RENESAS TECHNICAL UPDATE

製品分類	MPU & MCU	発行番号	TN-RX*-A184A/J	Rev.	第1版
題名	RX610グループ フラッシュメモリのP/Eサスペンドコマンドに関する誤記訂正		情報分類	技術情報	
適用製品	RX610 グループ	対象ロット等	関連資料	RX610 グループ ユーザーズマニュアル ハードウェア編 Rev.1.20 (R01UH0032JJ0120)	
		全ロット

図 26.19 書き込み/消去のサスペンド方法

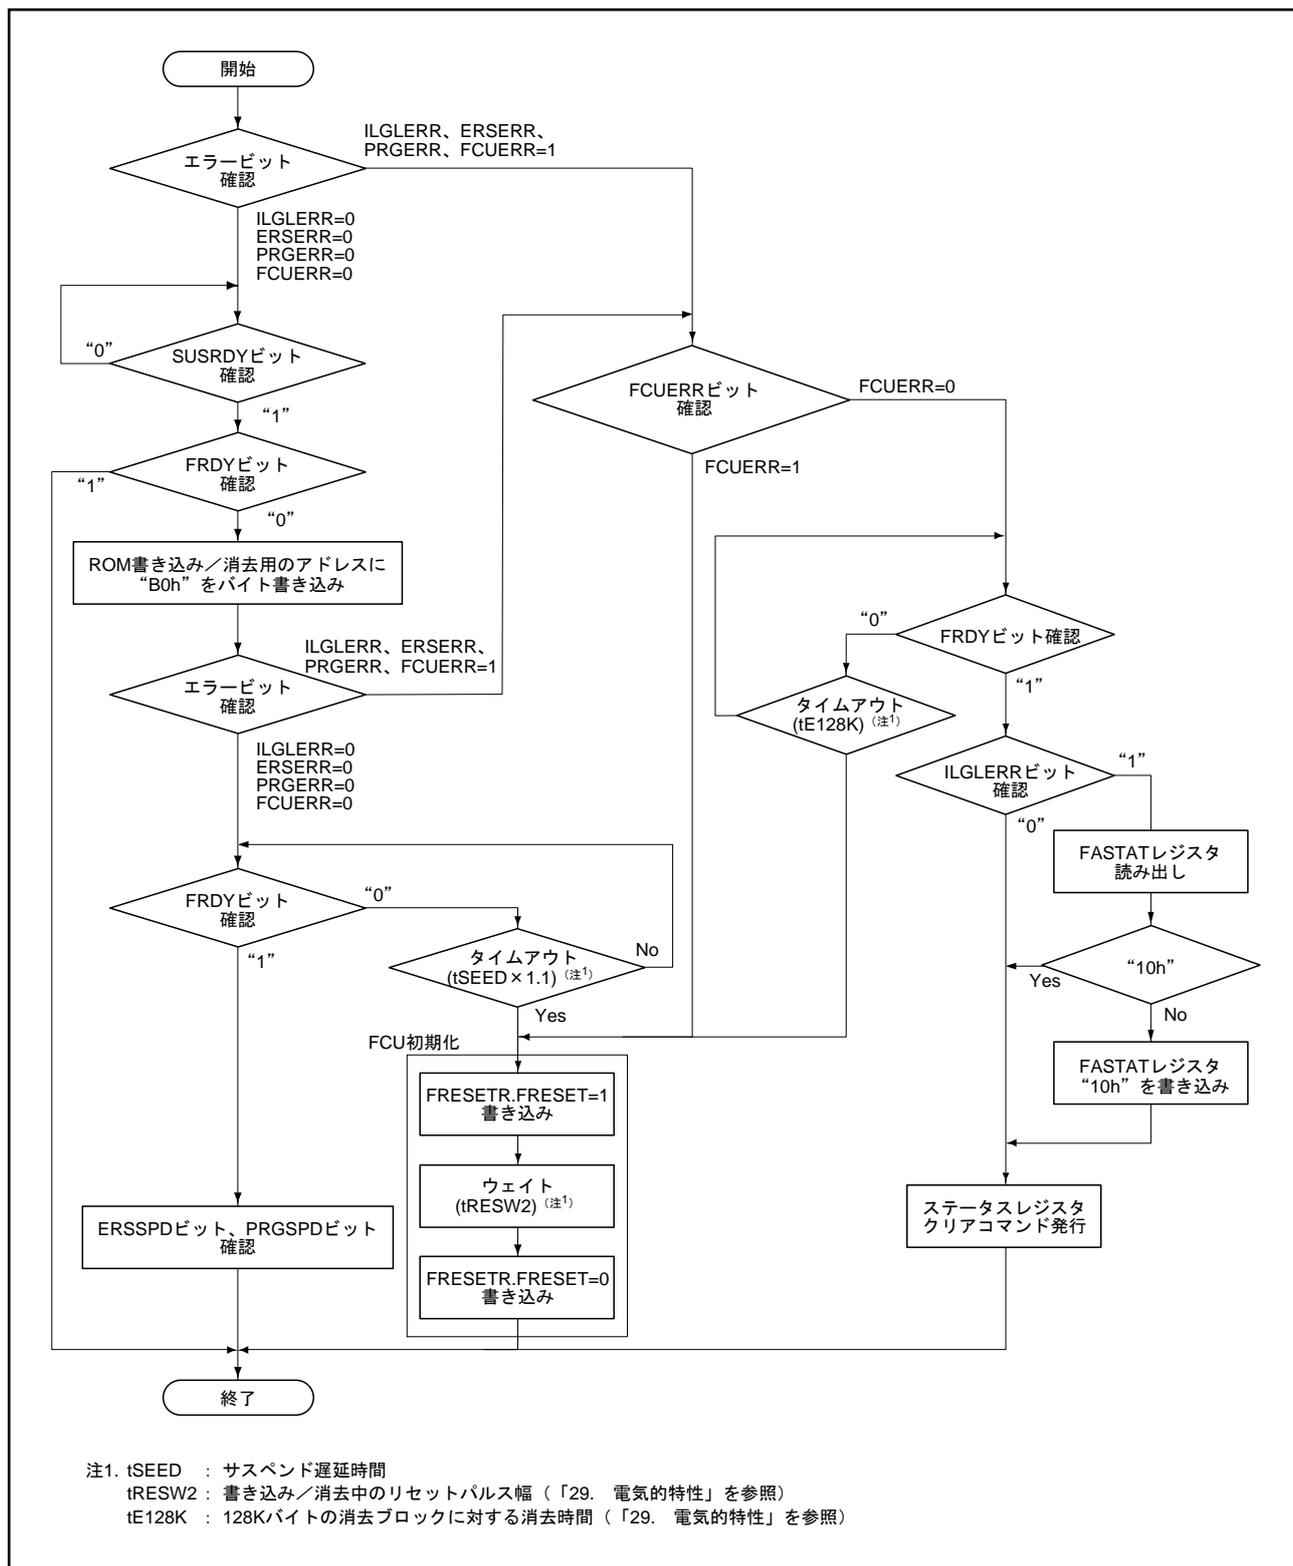
「図 26.19 書き込み/消去のサスペンド方法」に示すフローでは、SUSRDY ビットを確認する前に書き込み/消去処理が終了していた場合に、この確認ループを抜けることができなくなります。

そのため、以下のとおりタイムアウト処理と、FRDY ビットが“1”であった場合の中断処理を追加いたします。
